RENESAS TECHNICAL UPDATE

製品分類	MPU&MCU	発行番号	TN-16C-A174A/J	Rev.	第1版
題名	R32C/111グループハードウェアマニュアルの誤記訂正		情報分類	技術情報	
適用製品	R32C/111グループ	対象ロット等	関連資料	R32C/111グループハードウェア マニュアル Rev.1.00 (RJJ09B0458-0100)

R32C/111グループハードウェアマニュアル Rev.1.00 において誤記がありましたので、以下のとおり訂正いたします。

図25.14 プログラムコマンド発行のフローチャート

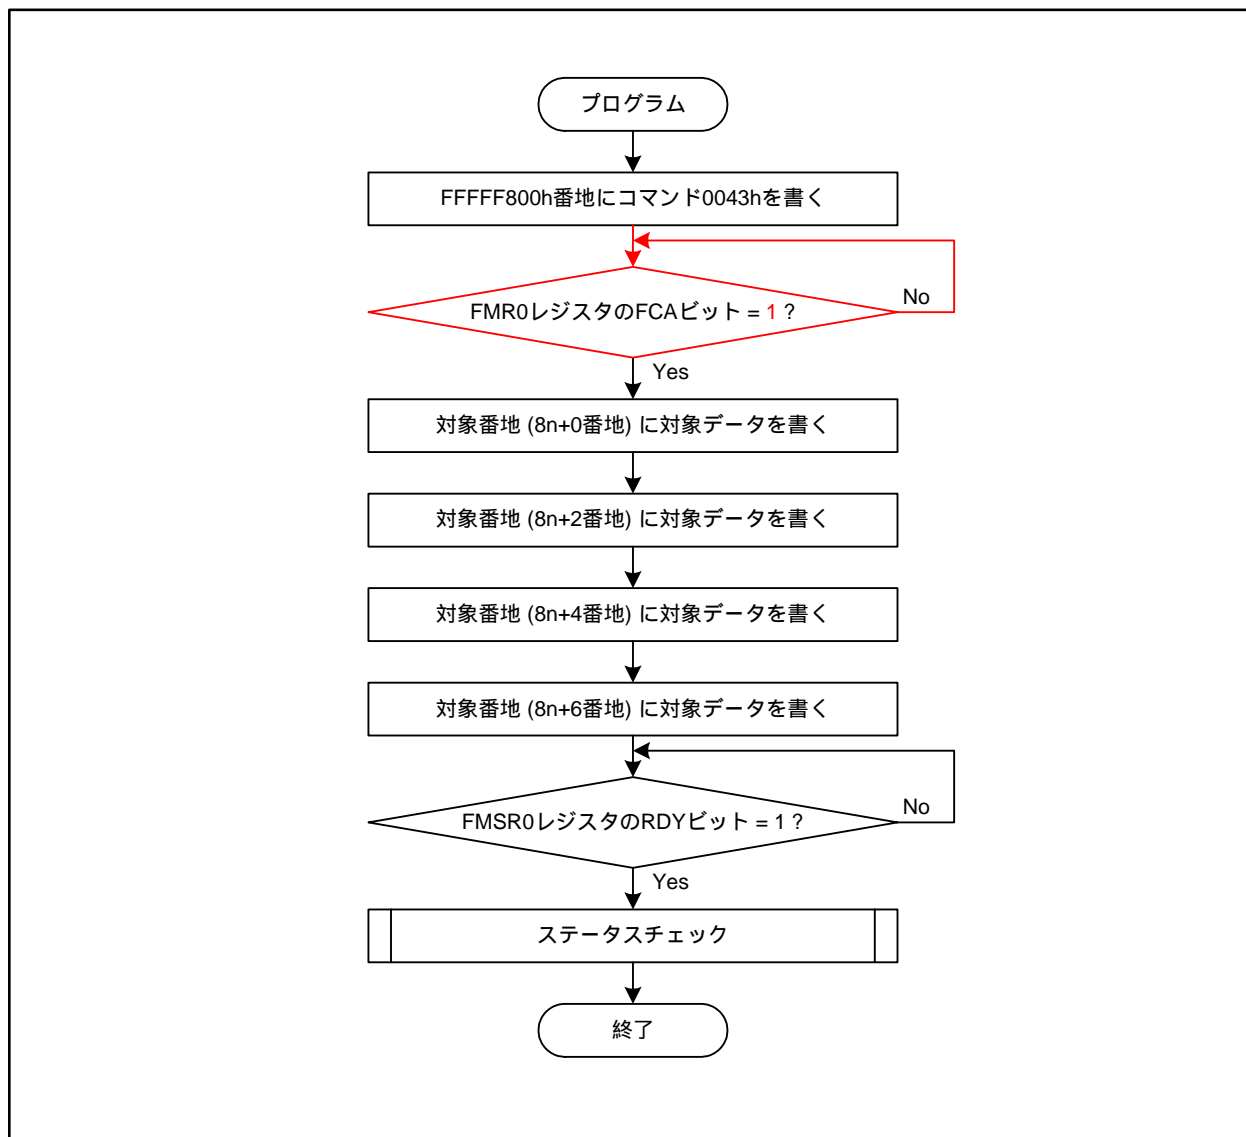
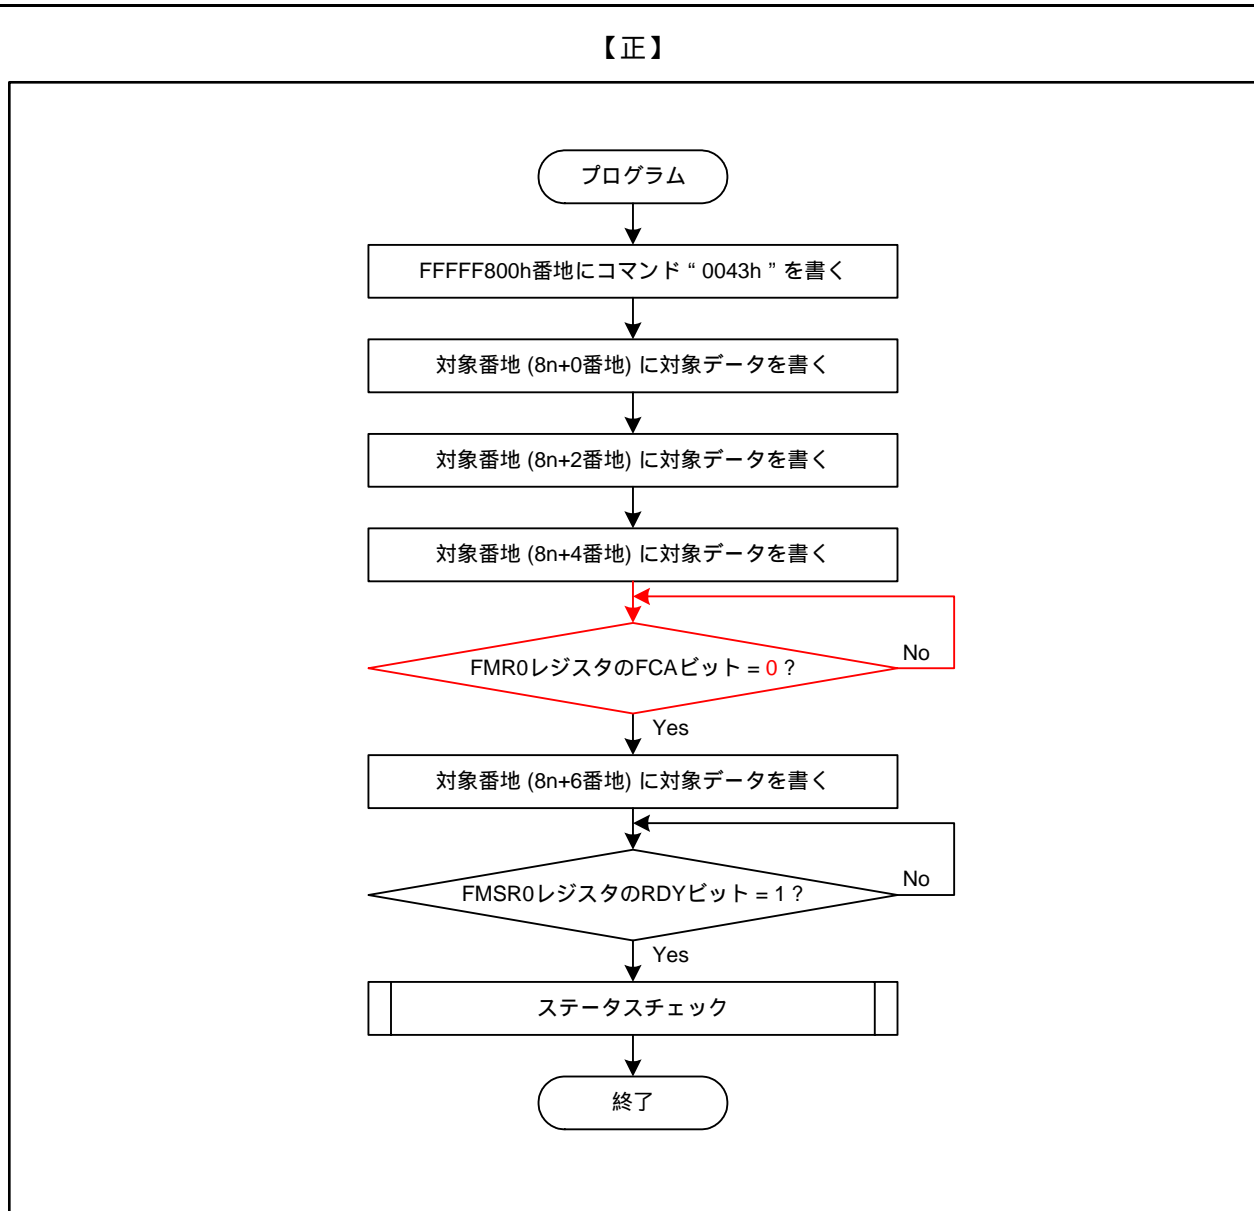
•Page 385 of 456 ~ Page 389 of 456

図25.14 ~ 図25.18のフローチャートを以下のとおり訂正いたします。
